**AVIS RELATIF À LA PROTECTION
CONTRE LES EVENTUELS EFFETS NOCIFS ET NUISANCES
PROVOQUÉS PAR LES RAYONNEMENTS NON IONISANTS
GÉNÉRÉS PAR DES ANTENNES ÉMETTRICES STATIONNAIRES**

Commune : FLEURUS - Exploitant : TELENET GROUP

Référence exploitant : HT1653P

Rapport n° 631 / 2025

Figure 1 : Vue en plan des lieux de séjour et des points de contrôle

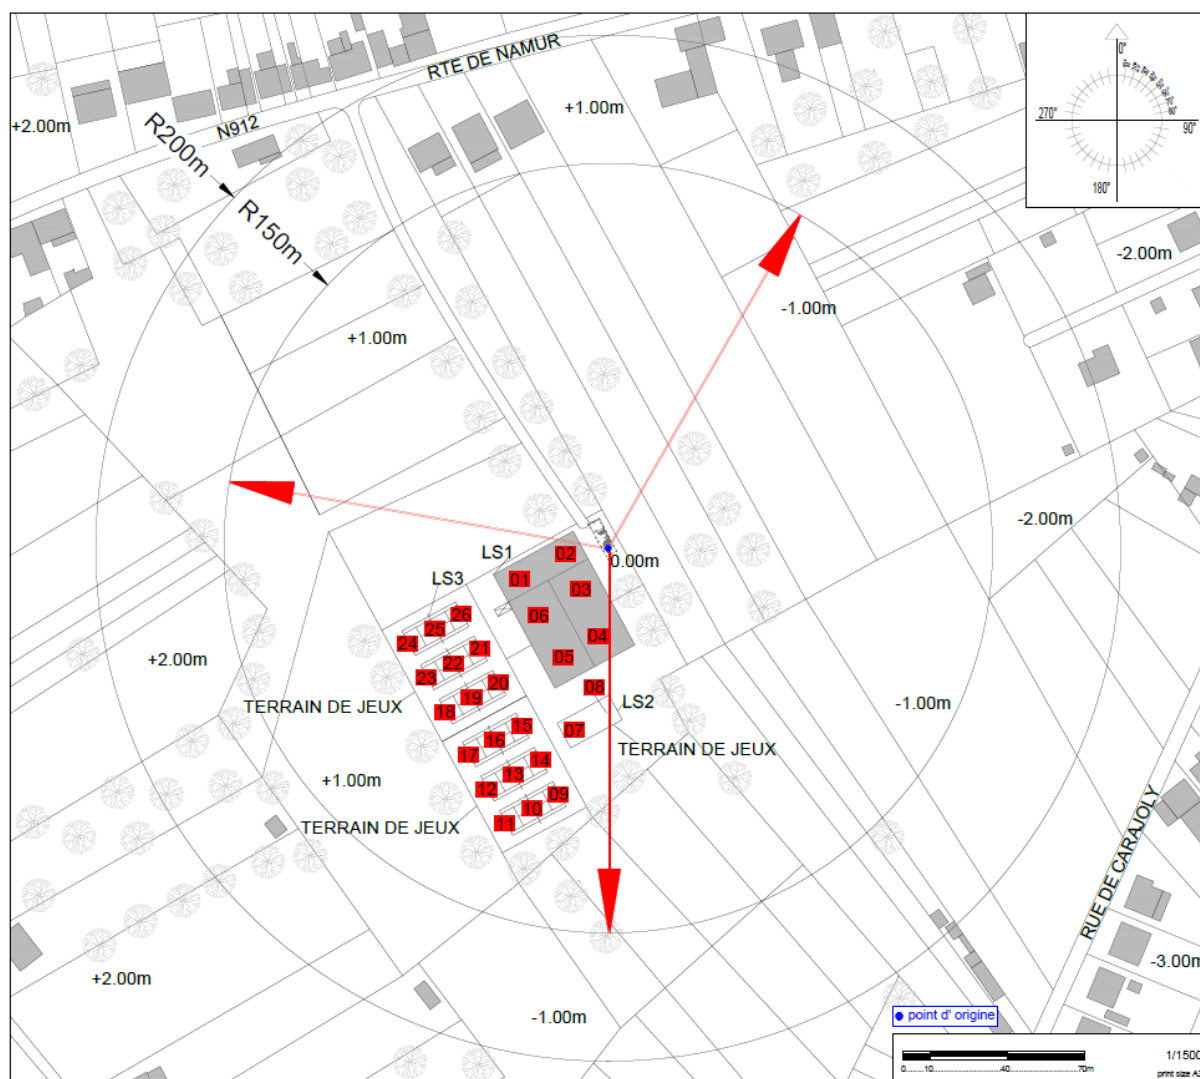
Les fréquences d'émission, la puissance rayonnée par chacune des antennes et leur gain permettent de déterminer le rayon de la zone à analyser. Tout dépassement de la limite par installation est exclu en dehors de cette zone. Le tableau 2 reprend les 35 LS² pour lesquels l'indice d'exposition est le plus élevé. Les différentes colonnes indiquent :

- le numéro du point de contrôle repris sur un des plans de la figure 1;
- le numéro du LS dans lequel se trouve le point de contrôle de la 1^{ère} colonne ;
- l'atténuation d'obstacle prise en compte pour le calcul de l'indice d'exposition dans le LS ;
- le résultat du calcul de l'indice d'exposition.

N° point de contrôle	LS	Atténuation (dB)	Indice d'exposition relatif à la limite par installation IE_i
24	LS3	0,0	0,427
25	LS3	0,0	0,410
26	LS3	0,0	0,375
9	LS3	0,0	0,342
23	LS3	0,0	0,330
14	LS3	0,0	0,326
10	LS3	0,0	0,318
7	LS2	0,0	0,316
22	LS3	0,0	0,315
13	LS3	0,0	0,312
16	LS3	0,0	0,296
11	LS3	0,0	0,289
18	LS3	0,0	0,288
15	LS3	0,0	0,288
12	LS3	0,0	0,287
17	LS3	0,0	0,282
19	LS3	0,0	0,277
8	LS2	0,0	0,269
21	LS3	0,0	0,266
20	LS3	0,0	0,239
2	LS1	3,0	0,169
5	LS1	3,0	0,160
4	LS1	3,0	0,068
1	LS1	3,0	0,064
3	LS1	3,0	0,064
6	LS1	3,0	0,040

Figure 2 : Vue en plan des installations d'antennes dans un rayon de 300 mètres autour de l'installation faisant l'objet de la demande d'avis

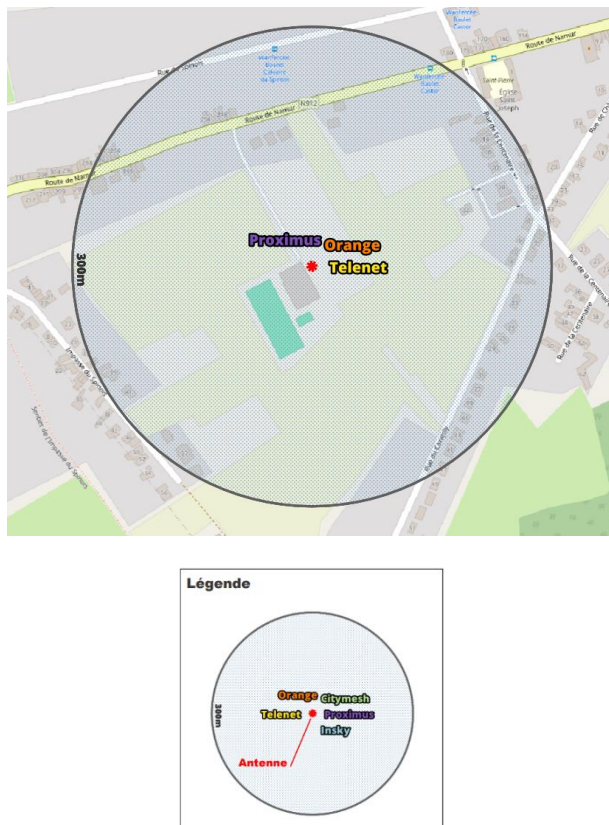
Le plan en projection verticale de la figure 2 indique la localisation des installations d'antennes émettrices stationnaires visées par le décret et situées dans un rayon de 300 mètres autour de l'installation référencée dans le paragraphe 2 et localisée au centre du cercle. Les données de localisation de ces antennes et les avis correspondant sont accessibles via le cadastre en ligne des antennes émettrices stationnaires⁸. Les installations prises en compte dans l'évaluation du respect de la limite cumulative sont les installations d'antennes émettrices déclarées en service par l'exploitant à la date du présent avis, à l'exception de l'installation référencée dans le paragraphe 2 et éventuellement d'autres installations ayant fait l'objet d'une demande d'avis à la même date et qui sont situées à l'intérieur de la zone de 300 mètres de rayon.

- il y a au plus 4 installations d'antennes émettrices stationnaires présentes dans la zone d'évaluation de 300 mètres de rayon représentée dans la figure 2, y inclus l'installation référencée dans le paragraphe 2 : la limite cumulative définie à l'article 4, §2 du décret est nécessairement respectée dans les lieux de séjour à l'intérieur de la zone d'évaluation de 300 mètres de rayon ;

Compte tenu des considérations ci-dessus, il apparaît que l'intensité du rayonnement électromagnétique généré, dans les lieux de séjour situés dans un rayon de 300 mètres autour de l'installation référencée dans le paragraphe 2, par l'ensemble des antennes émettrices stationnaires de l'ensemble des exploitants du même site d'antennes émettrices stationnaires respecte la limite fixée à l'article 4, § 2 du décret.
